AVIS DE LA MISSION RÉGIONALE D'AUTORITÉ ENVIRONNEMENTALE Et RÉPONSE DU MAÎTRE D'OUVRAGE

Parc éolien de La Chapelle

Septembre 2025

Figure 7 : Nombre de contacts pondéré par point d'inventaire passif par nuit

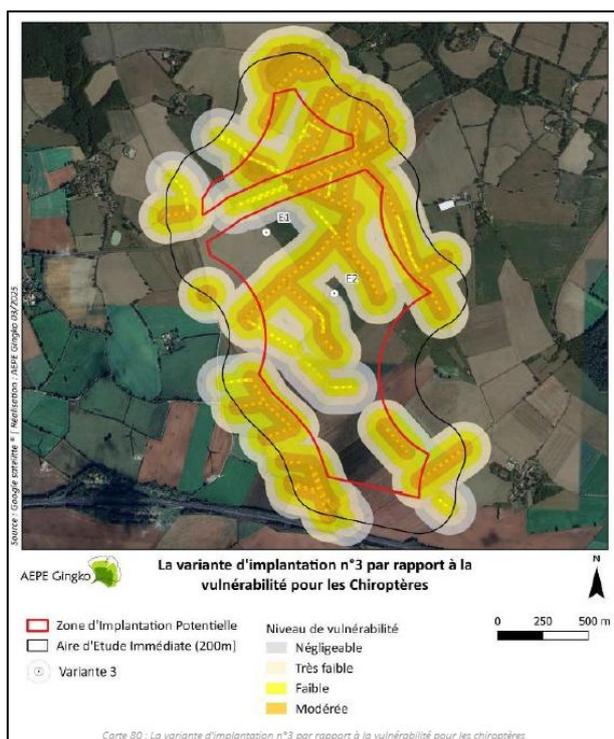
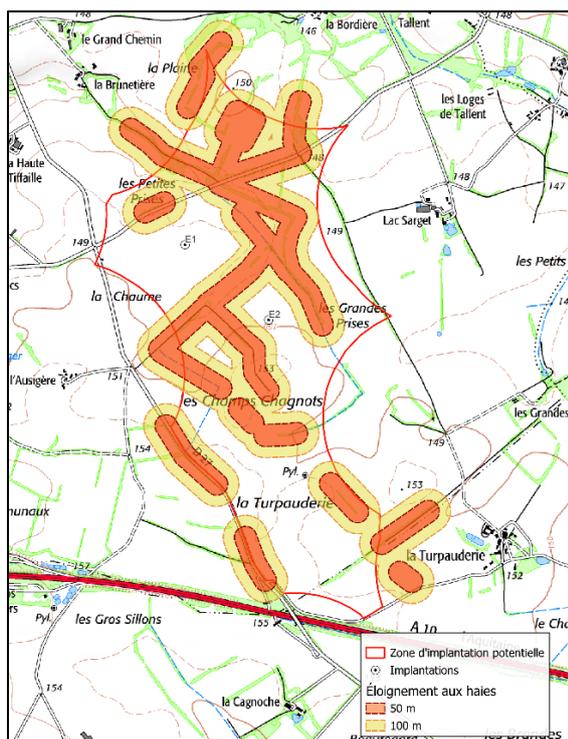
Observation 5 - La MRAe recommande au porteur de projet d'exposer les raisons pour lesquelles les distances de référence pour les chiroptères ne peuvent être respectées, et de proposer les mesures compensatoires adaptées.

Les recommandations mentionnées par la MRAE sont des préconisations standardisées non réglementaires. Cette recommandation est à tempérer. En effet, selon Kelm (D.H. Kelm et al. Seasonal Bat Activity in Relation to Distance to Hedgerows in an Agricultural Landscape in Central Europe and Implications for Wind. Acta Chiropterologica, 16, 2014), à l'exception des espèces chassant en plein ciel comme les noctules, l'activité diminue très fortement au-delà des 50 mètres. Par ailleurs, si l'éloignement des structures linéaires peut aider à limiter certains impacts, en particulier sur les chiroptères qui restent dans les 50 mètres comme l'a montré Kelm, cela ne diminue donc pas les risques pour les espèces qui peuvent évoluer loin de ces structures comme les noctules ou de manière plus occasionnelle les pipistrelles. Pour ces espèces en effet, des mesures de réduction de type programmation préventive des éoliennes, éloignées ou non des lisières, paraissent bien plus efficaces. En cas de présence des espèces précédemment citées sur une zone, toutes les futures éoliennes sont concernées par ces mesures, ce qui assure une protection plus importante que la simple limitation de distance aux haies des 200 mètres.

Les études de terrain menées sur un cycle biologique complet ont eu pour objectif de déterminer avec précision les distances d'éloignement nécessaires pour l'implantation du projet. Conformément aux indications présentées page 29 de l'état initial des milieux naturels, un protocole spécifique a été mis en œuvre afin d'évaluer, à l'échelle locale, l'influence des lisières sur l'activité des chauves-souris. Trois points d'écoute ont été positionnés en lisière de haie à 0 m, 50 m et 100 m, et suivis pendant trois nuits réparties sur les principales périodes d'activité des chiroptères (juin et août). Les relevés indiquent une activité de 94 % à proximité immédiate de la haie, contre 3 % à 50 m et 3 % à 100 m, traduisant une diminution significative de l'activité avec l'éloignement, conformément aux résultats de Kelm. Le graphe (figure 7 – p.57 – volet milieu naturel) ci-dessous illustre bien les conclusions exposées ci-dessus :

Par conséquent, afin de réduire au maximum l'impact sur les chiroptères, il a été décidé d'éloigner au maximum les éoliennes aux haies / lisières et de maintenir une distance minimale de 100 mètres lors du choix des implantations (ME01), conformément à l'analyse in situ et en complément des autres mesures. Dès lors, l'implantation prévue de l'éolienne E2 se situe dans une zone présentant un niveau de vulnérabilité très faible pour les chiroptères et en cohérence avec les autres enjeux (p. 171 de l'étude d'impact).

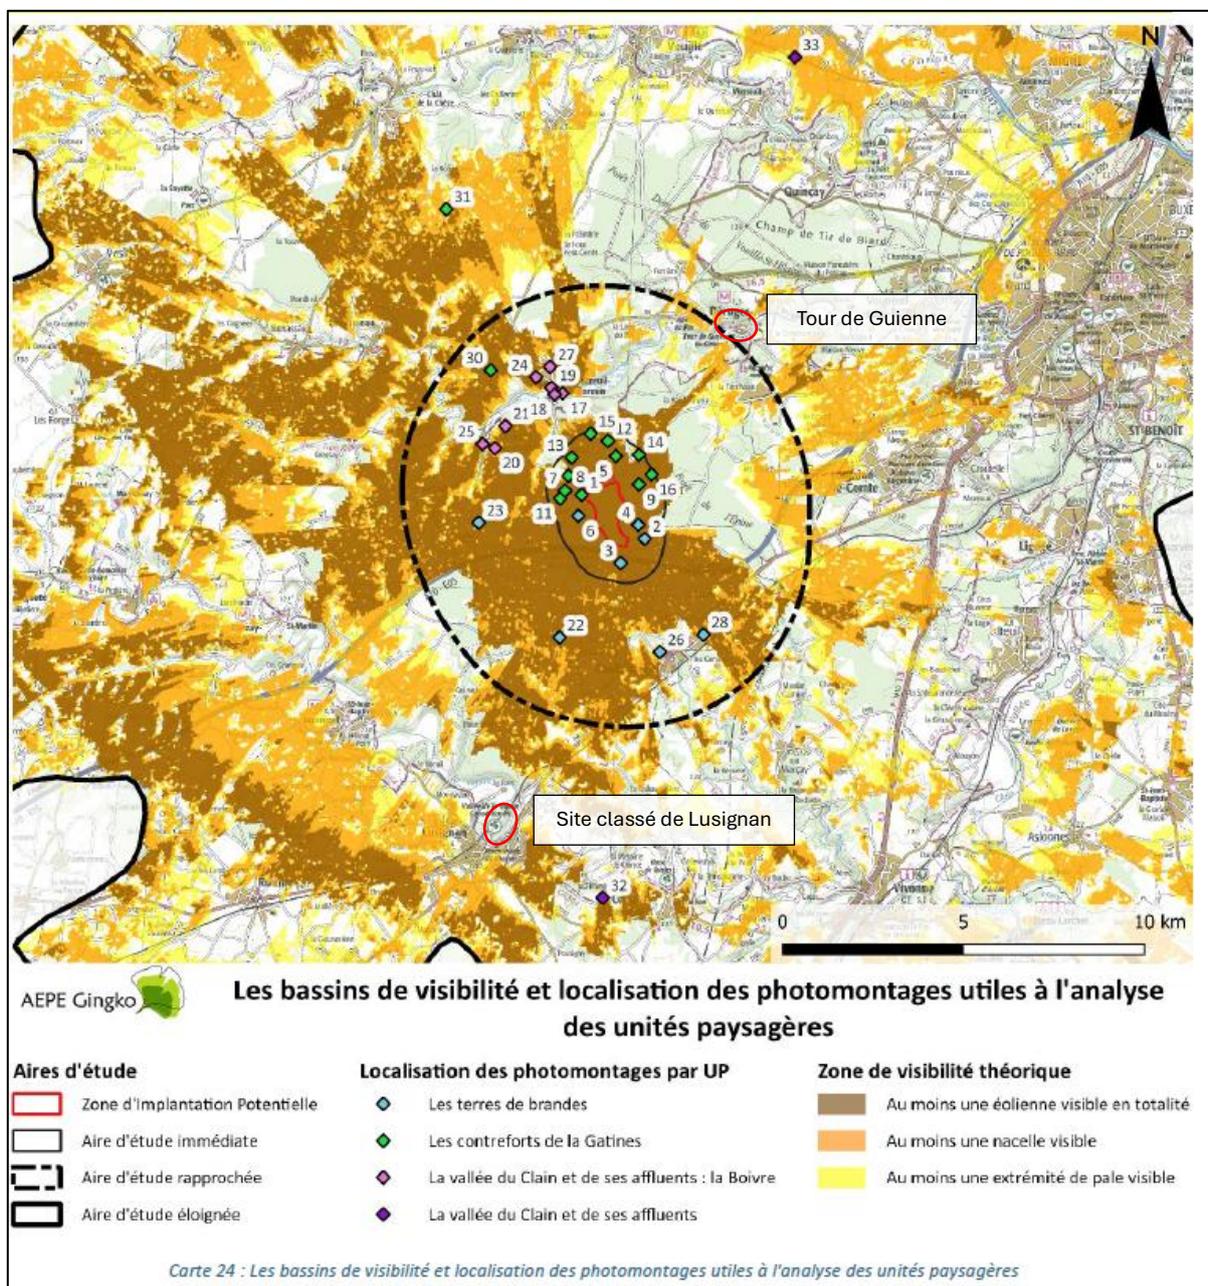
Observation 9 – La MRAe relève qu'il serait opportun de réaliser des photomontages à partir du belvédère du site classé de Lusignan et de celui de la Tour de Guienne qui sont sur des points hauts de la vallée de la Vonne et de la vallée de la Boivre, afin d'évaluer l'impact visuel depuis ces deux points.

La localisation des photomontages a été définie afin d'analyser les sensibilités paysagères identifiées lors de l'état initial et d'évaluer précisément l'impact potentiel du projet.

Concernant le site classé de Lusignan mentionné par la MRAe – correspondant à la Promenade de Blossac, la place du Bail et le vieux château (site n°13) – celui-ci a bien été pris en compte dans l'étude paysagère. L'analyse des sensibilités présentées page 63 de l'étude paysagère indique que ce site se situe dans la vallée de la Vonne, à 8,6 km de la zone d'implantation. En raison du relief

de la vallée et du masque végétal fourni par le parc, le projet n'est pas perceptible depuis ce site ; la sensibilité paysagère y est donc évaluée comme très faible.

De même, le site classé de la Tour de Guienne (site n°6) a été intégré à l'état initial de l'étude. Toujours selon l'analyse figurant page 63, ce site surplombe la vallée de la Boivre et se trouve à 5,3 km du projet. Toutefois, sa localisation au sein d'un boisement empêche toute visibilité sur la zone d'implantation, ce qui conduit également à qualifier la sensibilité paysagère de très faible.

Aucun des deux sites ne présente une sensibilité paysagère notable vis-à-vis du projet éolien de La Chapelle étant donné l'absence de visibilité sur celui-ci. Par ailleurs, l'analyse des bassins de visibilité présentée page 102 de l'étude paysagère confirme l'absence de visibilité des éoliennes. Dans ce contexte, la production de photomontages complémentaires depuis ces emplacements n'apparaît pas nécessaire. Le nombre et la localisation des photomontages est justifié et proportionné au regard des enjeux paysagers identifiés.

Figure : Localisation des sites alternatifs

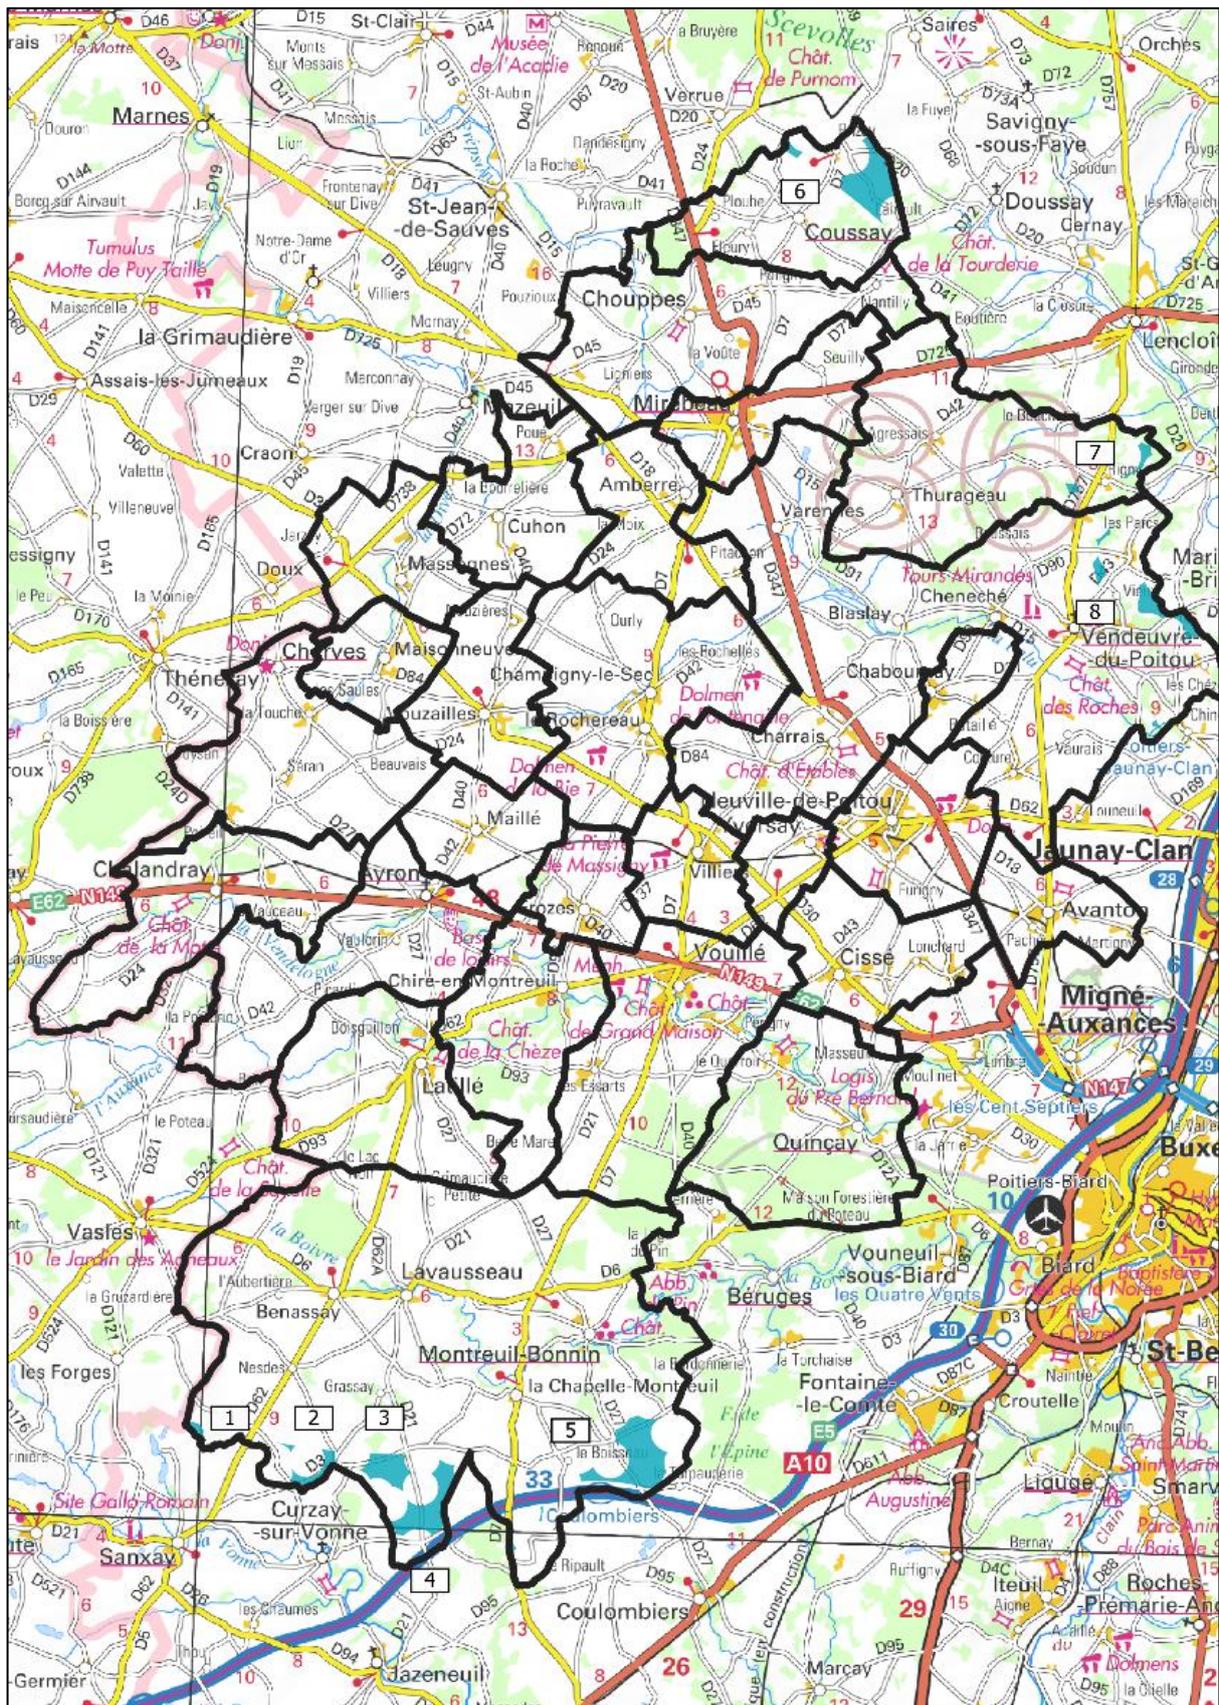
Observation 11 - La MRAe relève que le dossier ne présente pas de recherches sur d'autres sites alternatifs.

Les différentes raisons techniques et réglementaires qui ont amené à sélectionner ce site sont explicitement présentées de la page 150 à 157 de l'étude d'impact. Cette analyse en « entonnoir » débute à l'échelle régionale (Nouvelle-Aquitaine) et se poursuit à l'échelle intercommunale. À la suite de l'étude des grandes contraintes régionales (militaires, aéronautiques, patrimoniale...) et en raison de la densité modérée d'éoliennes (moins de 5 mâts / 100 km²), la Communauté de communes du Haut-Poitou a été retenue pour faire l'objet d'une analyse plus fine. Un travail approfondi d'identification des zones d'implantation potentielle a dès lors été mené à cette échelle.

À l'issue de cette analyse, huit sites potentiels ont été identifiés sur le territoire de la communauté de communes. Parmi eux, les sites n° 4, 6, 7 et 8 ont été exclus en raison de contraintes rédhibitoires, tandis que le site n° 1 a été écarté du fait d'une superficie insuffisante et d'un réseau de haies dense incompatible avec l'implantation d'éoliennes.

Sur les trois sites restants, la zone de La Chapelle (n° 5) est apparue comme la plus adaptée au développement d'un projet éolien pour les raisons suivantes :

Ainsi, une analyse des sites alternatifs a bien été réalisée et a permis de sélectionner la zone de développement la plus pertinente au regard des différents critères. L'analyse des variantes a permis, dans un second temps, de venir affiner la prise en considération des différents enjeux environnementaux.
